Referència: 1860/0/1

Denominació: Exterior tapa 50 ml mar mar prima N24

Motiu informe: Comparatiu i funcional de les proves amb PS BIO.

INFORME TALLER – ÚLTIMA REPARACIÓ:

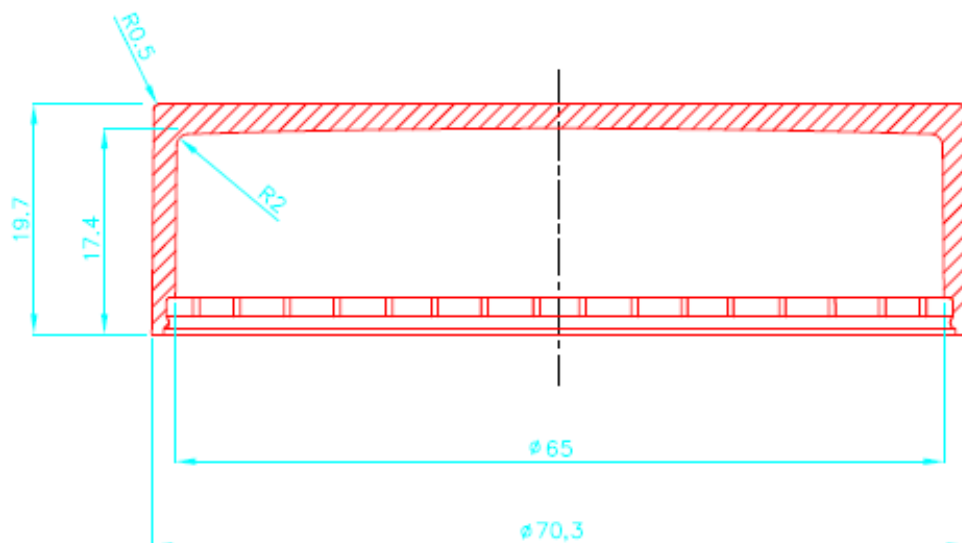
DATA SORTIDA	DATA ENTRADA	MOTIU REPARACIÓ/MODIFICACIÓ	REPARACIÓ /MODIFICACIÓ EFECTUADA
29/6/2021 Taller	28/06/2021 Taller	Injeccio: Canviar versio: S'ha de posar 1860/0/1	La placa de los vasos de esta version no esta identificada y no tiene rosca para poder cojerla con un cancamo. Los vasos mirandolos al trasluz, se ve una aureola central. Cambiar placa portavasos y comprobar refrigeracion. Desmontar placa portanoyos, cambiar toricas, noyos y casquillos de expulsion.- La version entrante tiene el punto de inyeccion de la pieza nº-1 un poco escarbotado, las dos piezas de arriba estan a 1,4mm y las dos de abajo a 1,3mm. .-Montar placa portanoyos y gruesos de version.-(pierde circuito refrigeracion), desmontar completo, (unas 10 veces) cambiando las juntas cada vez, cada vez pierde, muy poco pero no es estanco ni con juntas nuevas. Cada espiral de refrigeracion, tiene una medida, las toricas no son iguales, cada vez que hay que probarlo hay que montarlo, y si hay que cambiar una torica, hay que volverlo a desmontar entero.

2- ASPECTE/ MUNTATGE:

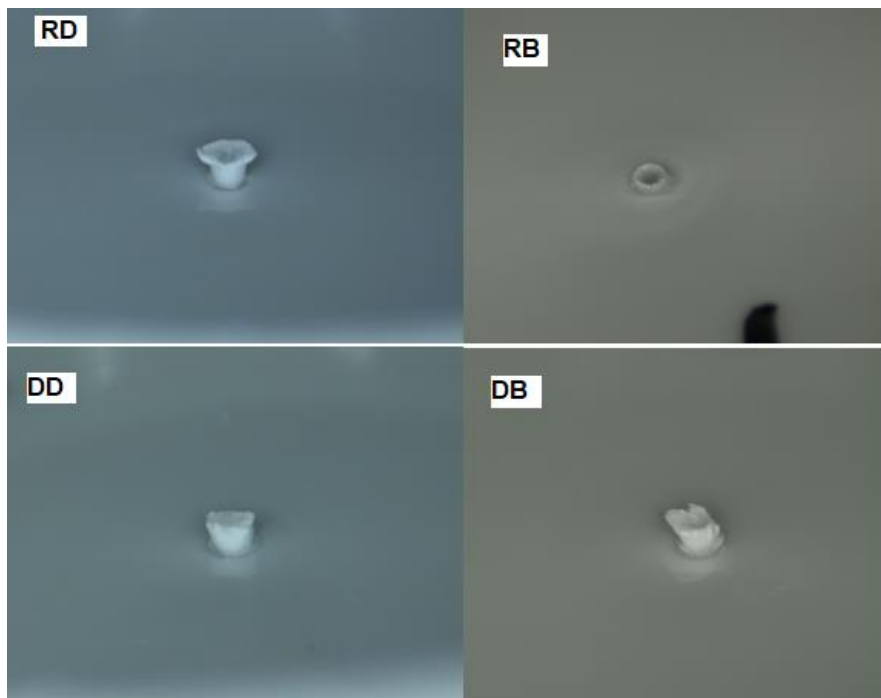
- Les figures RD/DD/DB, tenen el punt injecció per dintre molt llarg, i al muntar, no toquen amb l'interior tapa ref.1448/0/2, i no es munten bé. Si es tallen aquests punts injecció, es munten millor tot i que dimensional al tenir una mica més de diàmetre, els interiors tenen moviment i es desmunten fàcil.

- Per la part de sobre, hi ha 2 figures que també es marca molt el punt injecció.

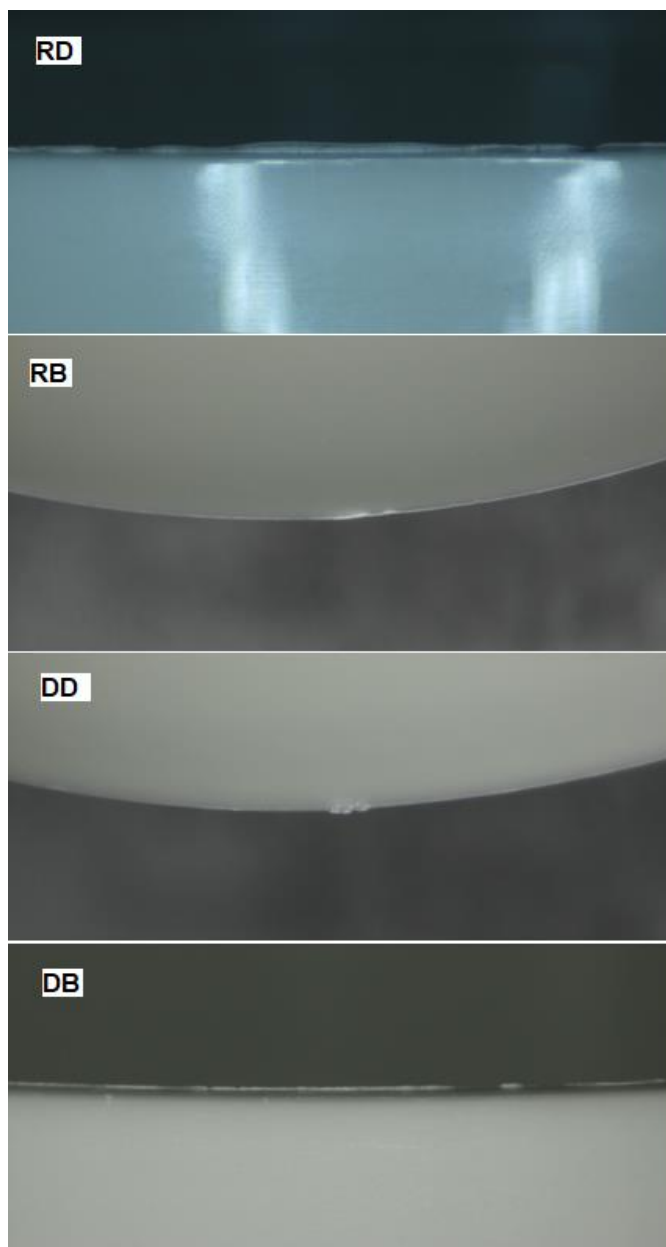
- Les 4 figures, tenen rebava i cops o marques al ribet, passant el dit es troba.

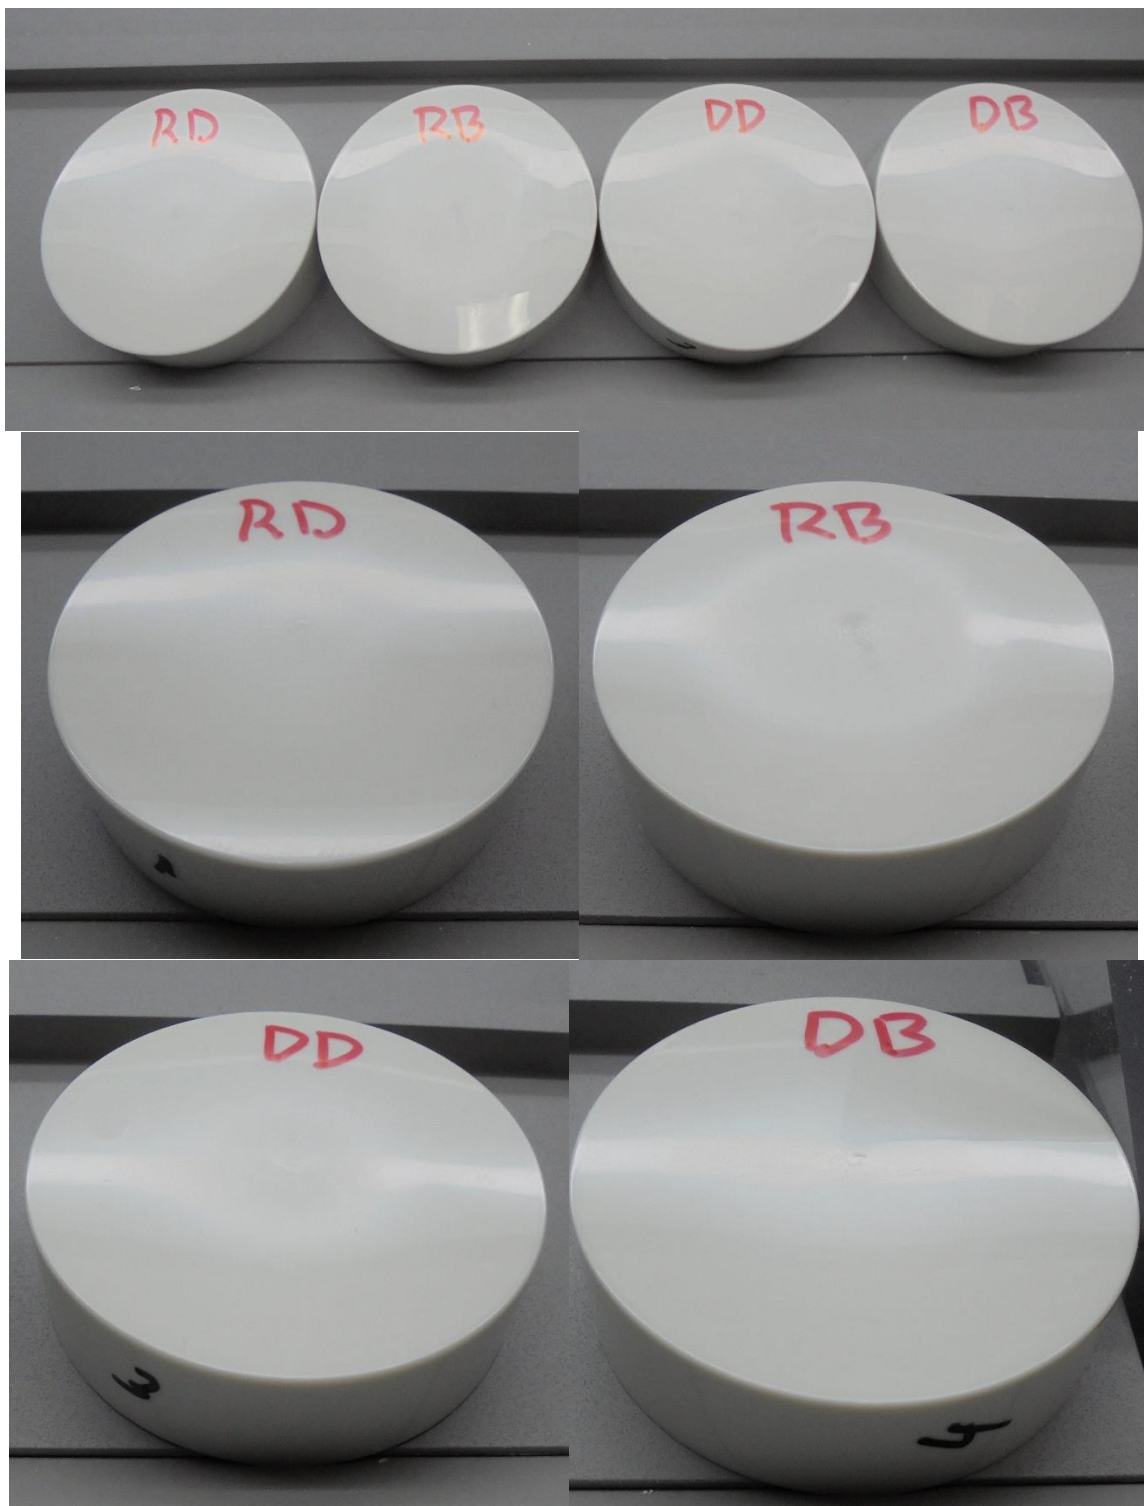
Les 4 figures, queden mates del centre i brillen del laterals:

CONCLUSIÓ:

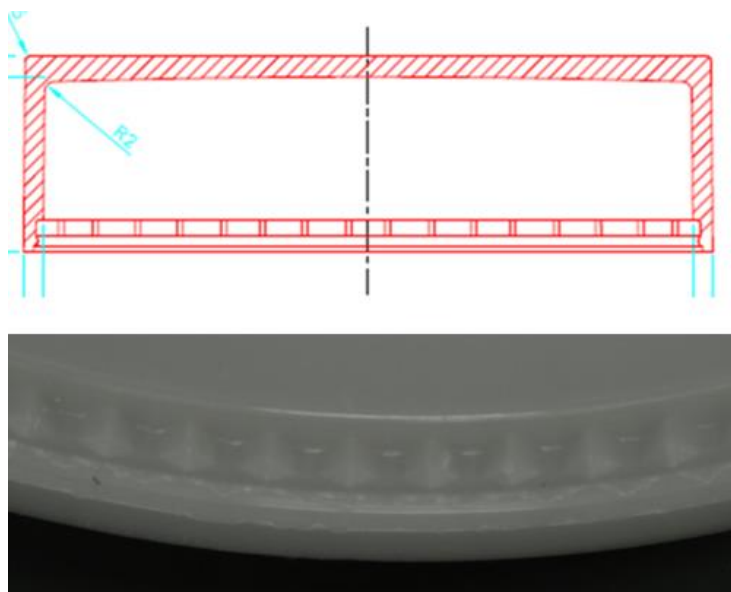
Proves/ mostres NOK. Rebaves, retxups, cops al rivet, punts injecció, etc...

Plànol peça molt vell, i no surt el diàmetre del dentat, important del muntatge. Crec que tampoc coincideix el dibuix del dentat del plànol amb el que fan les tapes.
